廃炉発官 R 5 第 1 1 号  
令和 5 年 4 月 2 4 日

福島第一原子力発電所 特定原子力施設に係る実施計画 変更認可申請書の  
一部補正について

ALPS 処理水海洋放出運用体制の変更及び ALPS 処理水海洋放出時の測定・評価対象核種の選定について、記載の適正化を行う。

2.50 ALPS 処理水希釈放出設備及び関連施設

図 6-2-4 放水位置の違いによる年間平均濃度分布図の比較 (断面図)

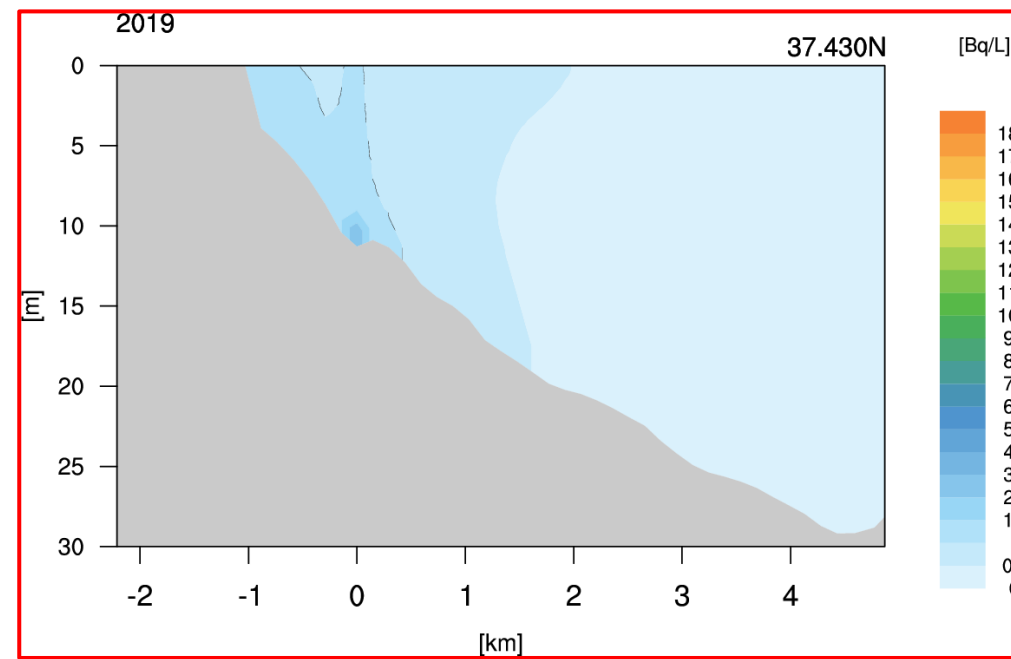
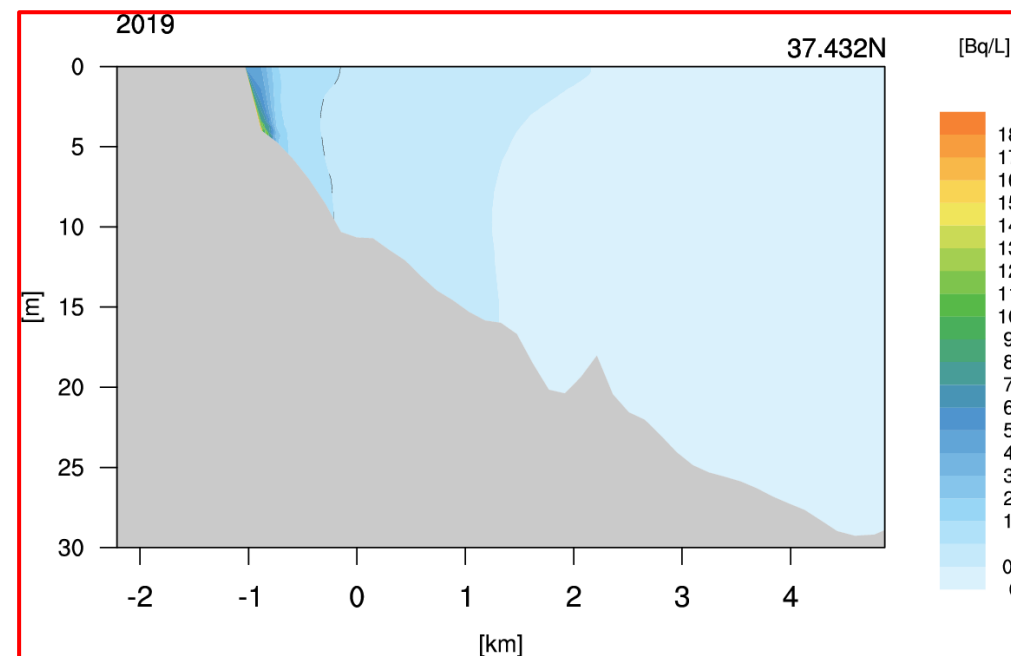
記載の充実

図 II-5 ALPS 処理水の分析結果における主要 7 核種の濃度分布 (2021 年 3 月末現在)  
 ※主要 7 核種告示濃度比総和 0.59 未満の分析結果 (80 基分) をプロット (二次処理試験水は除く)  
 ※縦軸はタンクの数を示す (不検出の場合には検出下限値で計数)  
 ※本図は測定時点の濃度でとりまとめたものであり、半減期補正はしていない

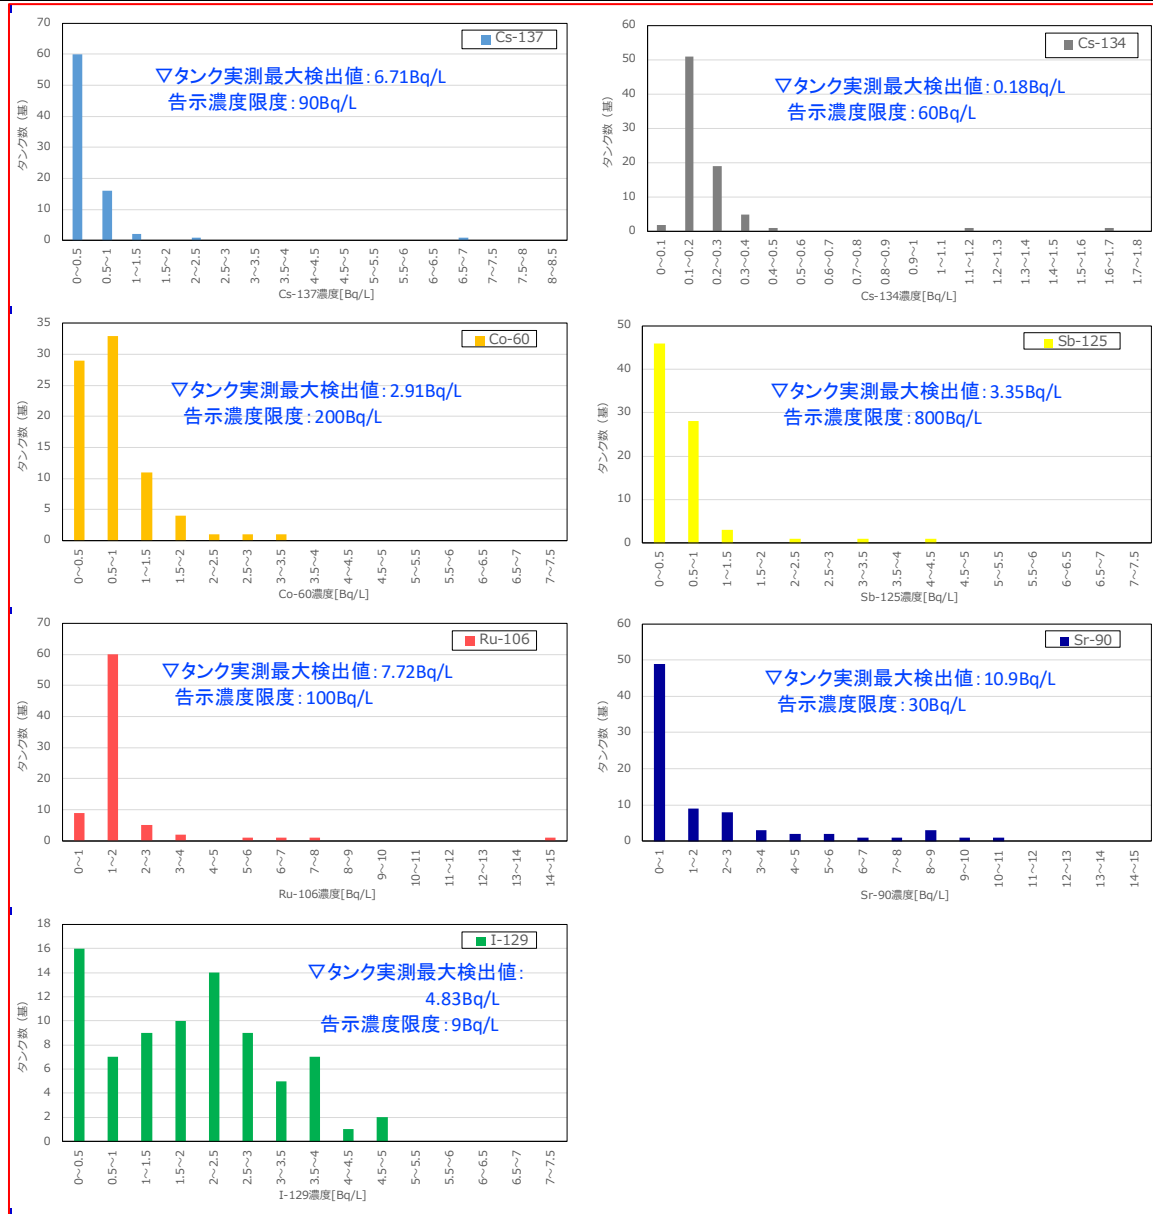
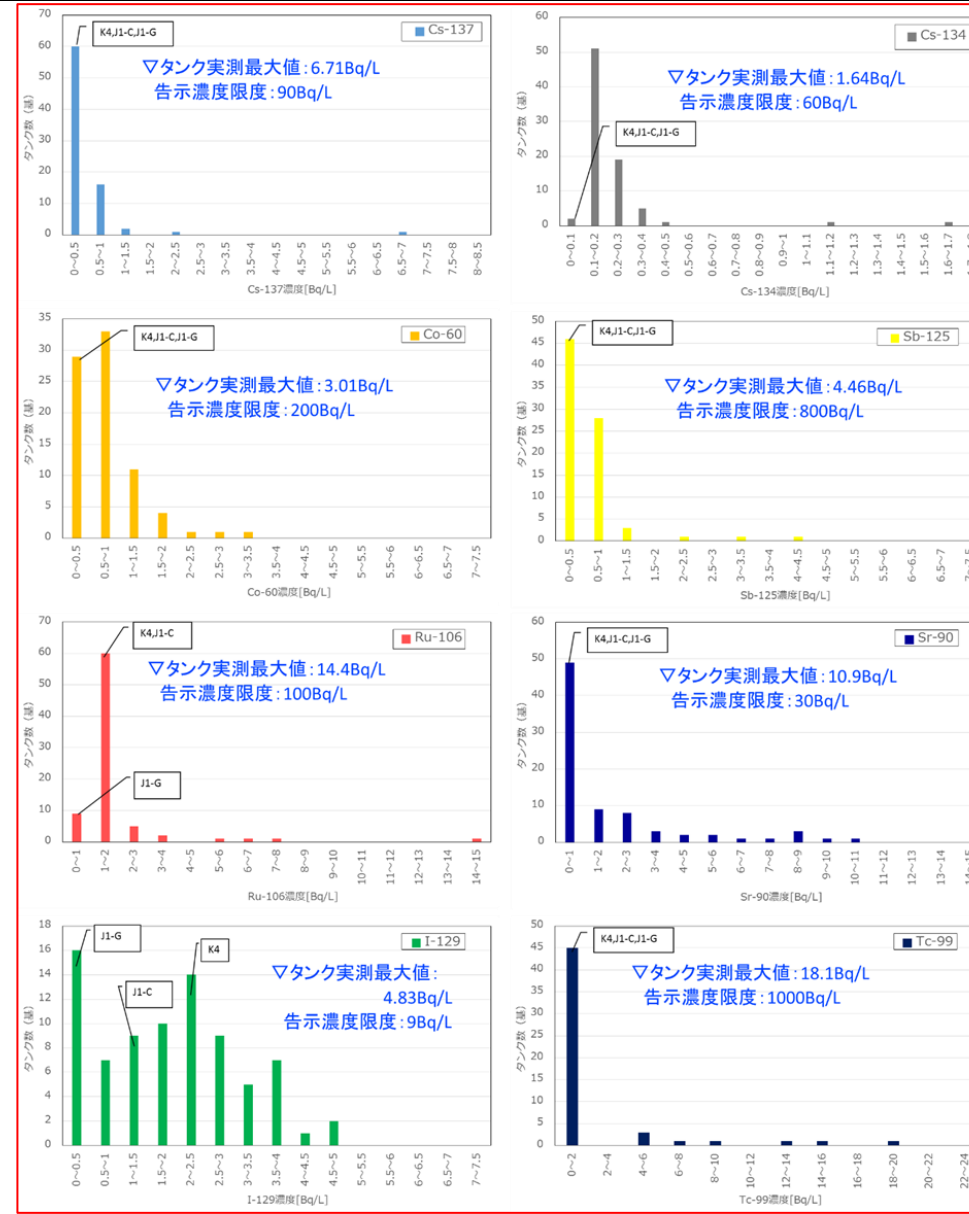
変更前	変更後	変更理由
<p>II-5. 貯蔵されている ALPS 処理水等の放射性物質に関する分析</p> <p>(中略)</p> <p>すなわち、移送先のタンク群 (水の受け入れ時に 8~10 基タンクを連結したもの) が満水になった時に、当該タンク群での ALPS からの水受け入れ中に ALPS 出口 (測定箇所⑦) で採取した試料 (水) の測定結果から、下記の式を用いてトリチウムを除く <b>63</b> 核種の告示濃度比が 1 未満と推定できるものを ALPS 処理水と、それ以外のものを処理途上水と判定している。</p> $C_{All} = C_{M7} + C_{C-14} + C_{55} < 1$ <p>ここで、</p> <ul style="list-style-type: none"> <li><math>C_{All}</math>: トリチウムを除く <b>63</b> 核種の告示濃度比総和</li> <li><math>C_{M7}</math>: 主要 7 核種の測定結果から求められる告示濃度比総和</li> <li><math>C_{C-14}</math>: C-14 の告示濃度比 (保守的にこれまでに測定された最大濃度 (215Bq/L) から求められる告示濃度比 0.11 に設定)</li> <li><math>C_{55}</math>: <b>62</b> 核種のうち主要 7 核種に含まれない <b>55</b> 核種に関する告示濃度比総和の推定値 (これまでの測定実績に基づく推定値、0.3 と設定)</li> </ul> <p>(中略)</p>	<p>II-5. 貯蔵されている ALPS 処理水等の放射性物質に関する分析</p> <p>(中略)</p> <p>すなわち、移送先のタンク群 (水の受け入れ時に 8~10 基タンクを連結したもの) が満水になった時に、当該タンク群での ALPS からの水受け入れ中に ALPS 出口 (測定箇所⑦) で採取した試料 (水) の測定結果から、下記の式を用いてトリチウムを除く核種の告示濃度比が 1 未満と推定できるものを ALPS 処理水と、それ以外のものを処理途上水と判定している。</p> $C_{All} = C_{M7} + C_{C-14} + C_o < 1$ <p>ここで、</p> <ul style="list-style-type: none"> <li><math>C_{All}</math>: トリチウムを除く核種の告示濃度比総和</li> <li><math>C_{M7}</math>: 主要 7 核種の測定結果から求められる告示濃度比総和</li> <li><math>C_{C-14}</math>: C-14 の告示濃度比 (保守的にこれまでに測定された最大濃度 (215Bq/L) から求められる告示濃度比 0.11 に設定)</li> <li><math>C_o</math>: <u>トリチウムを除く</u>核種のうち主要 7 核種に含まれない核種に関する告示濃度比総和の推定値 (これまでの測定実績に基づく推定値、0.3 と設定)</li> </ul> <p>(中略)</p>	<p>測定・評価対象核種の選定に伴う記載の適正化</p>

※ハッチングは~~旧~~運用管理の対象核種

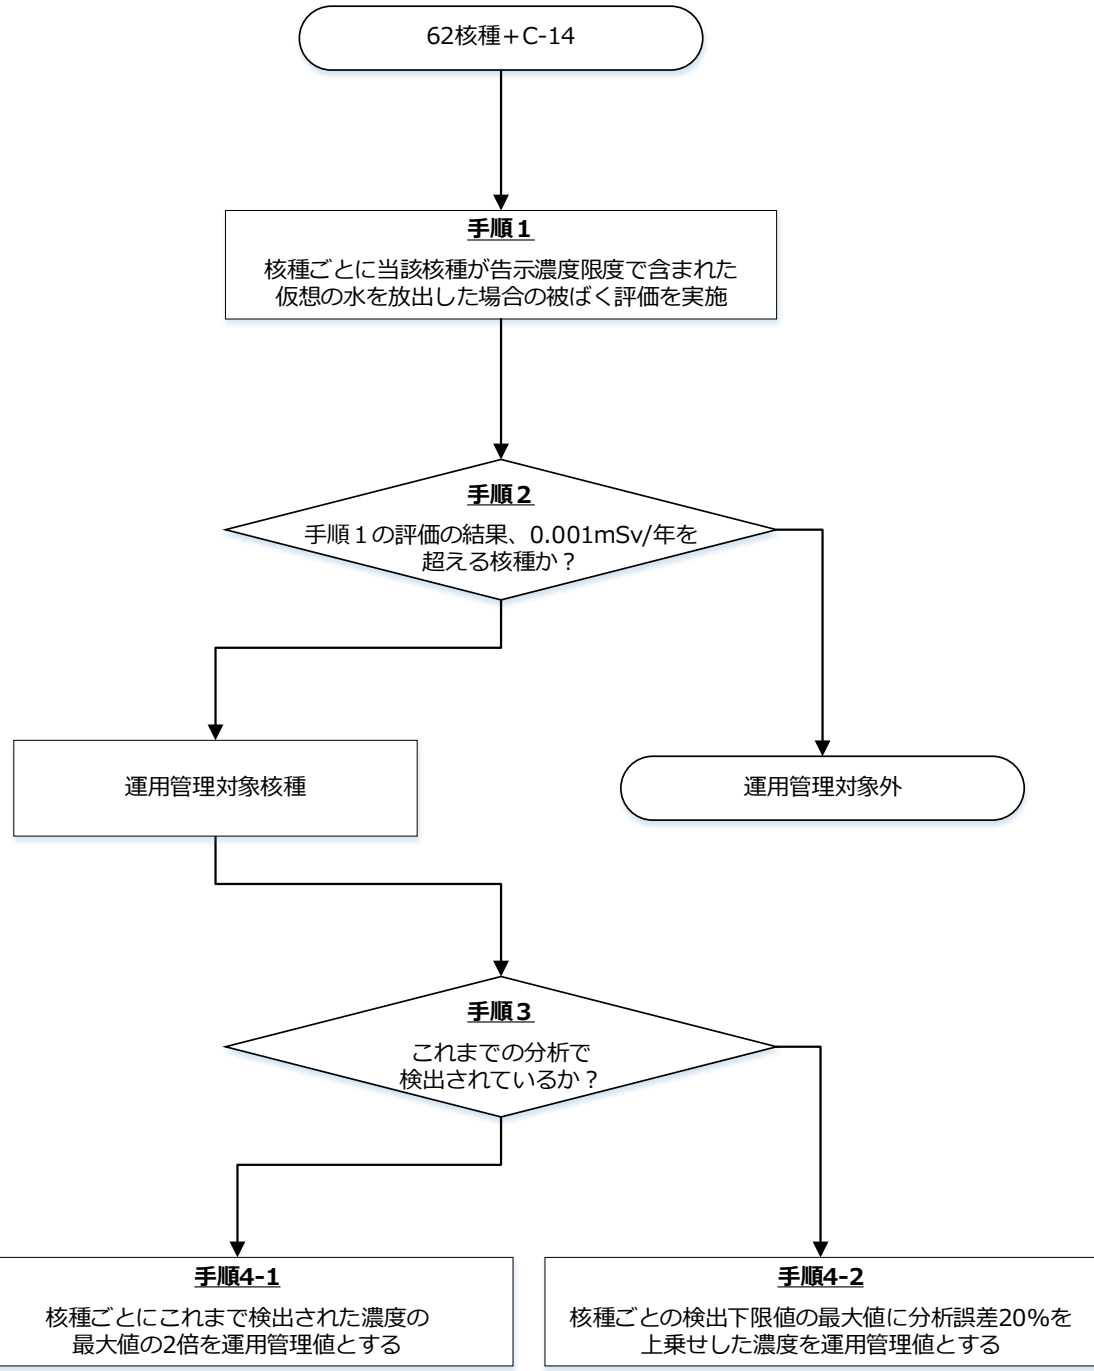
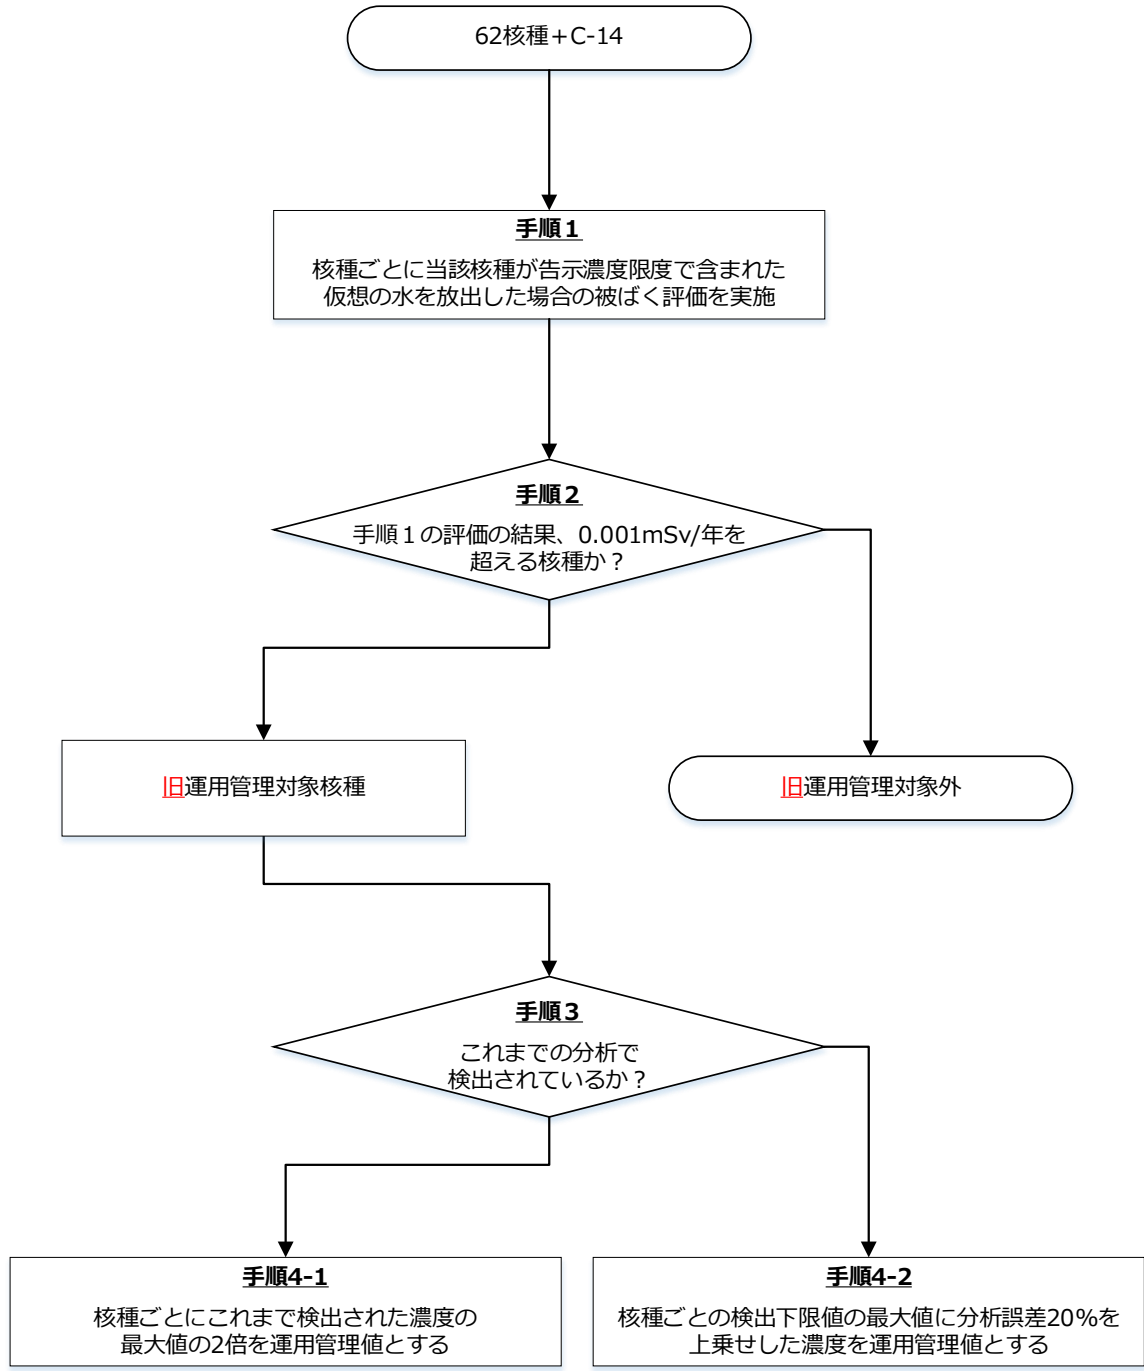
変更前	変更後	変更理由
<p>C2. 運用管理値の設定</p> <p>これまでに分析したタンクおよび ALPS 出口水の分析結果において、運用管理対象核種のうち、C-14を除く 7 核種は不検出であった。不検出の核種については、二次処理性能確認試験における検出下限値 (2 タンク群の結果の数字が大きいもの) に、誤差を考慮して 20% を上乗せした濃度を切り上げて運用管理値とし、検出されている C-14 については、最大値の 2 倍の濃度を切り上げて運用管理値として設定した。</p> <p>運用管理値の設定フローを図 C-1、設定した運用管理値を表 C-6 に示す。</p>  <p>図 C-1 運用管理値設定の流れ</p>	<p>C2. <b>旧</b>運用管理値の設定</p> <p>これまでに分析したタンクおよび ALPS 出口水の分析結果において、<b>旧</b>運用管理対象核種のうち、C-14を除く 7 核種は不検出であった。不検出の核種については、二次処理性能確認試験における検出下限値 (2 タンク群の結果の数字が大きいもの) に、誤差を考慮して 20% を上乗せした濃度を切り上げて<b>旧</b>運用管理値とし、検出されている C-14 については、最大値の 2 倍の濃度を切り上げて<b>旧</b>運用管理値として設定した。</p> <p><b>旧</b>運用管理値の設定フローを図 C-1、設定した<b>旧</b>運用管理値を表 C-6 に示す。</p>  <p>図 C-1 <b>旧</b>運用管理値設定の流れ</p>	<p>測定・評価対象核種の選定に伴う記載の適正化</p>
